Commission économique pour l'Europe**Comité des transports intérieurs****Groupe de travail du transport des denrées périssables****Soixante-dixième session**

Propositions d'amendements à l'ATP: propositions en suspens**Manuel ATP****Marquage des engins à températures multiples****Communication du Gouvernement portugais***Résumé*

Résumé analytique: Il convient d'actualiser le paragraphe 2 de la section B de l'appendice 3 de l'annexe 1 et l'appendice 4 de l'annexe 1 en y faisant figurer les marques d'identification des engins à températures multiples, compte tenu de l'entrée en vigueur, le 23 septembre 2013, de la méthode d'essai applicable à cette catégorie d'engin.

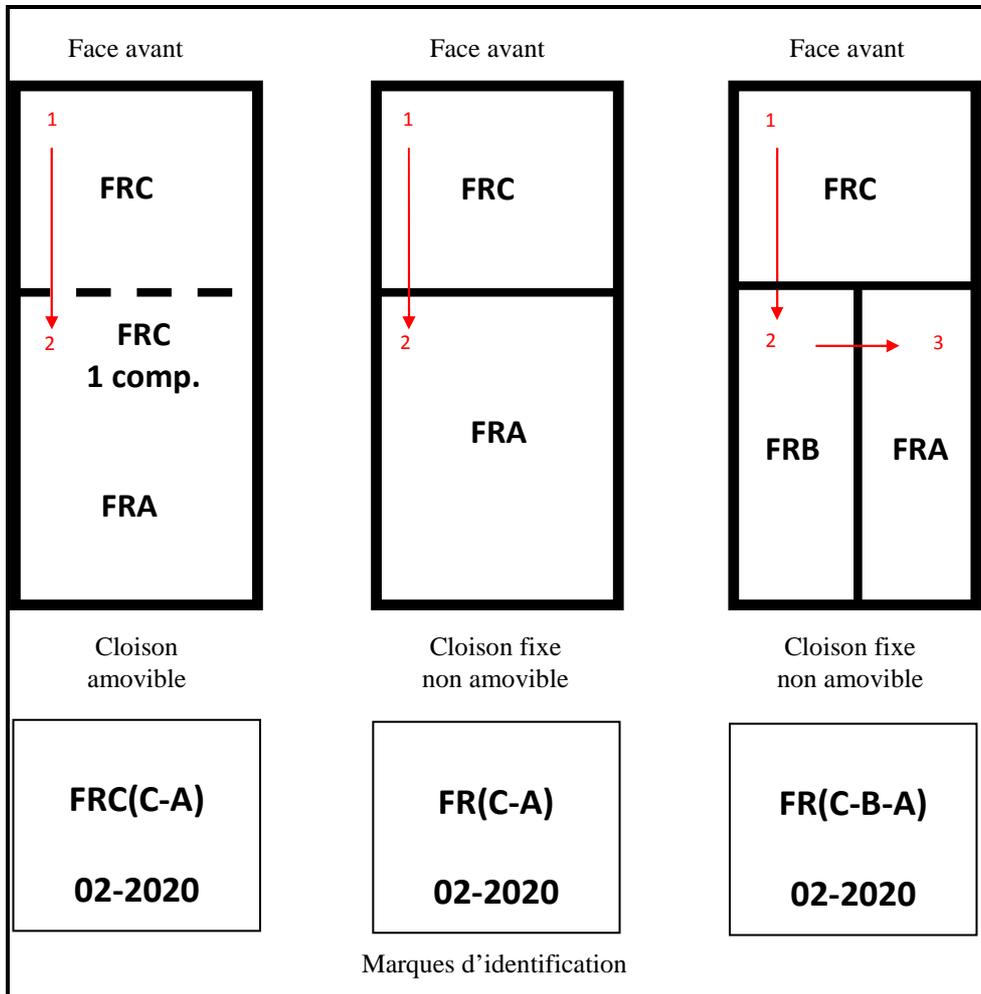
8. Au paragraphe 2 de la section B de l'appendice 3 de l'annexe 1, après le modèle de plaque existant, ajouter un nouveau modèle pour les engins à températures multiples, ainsi conçu:

MARQUE ATP: **FRC(C-B-A)***
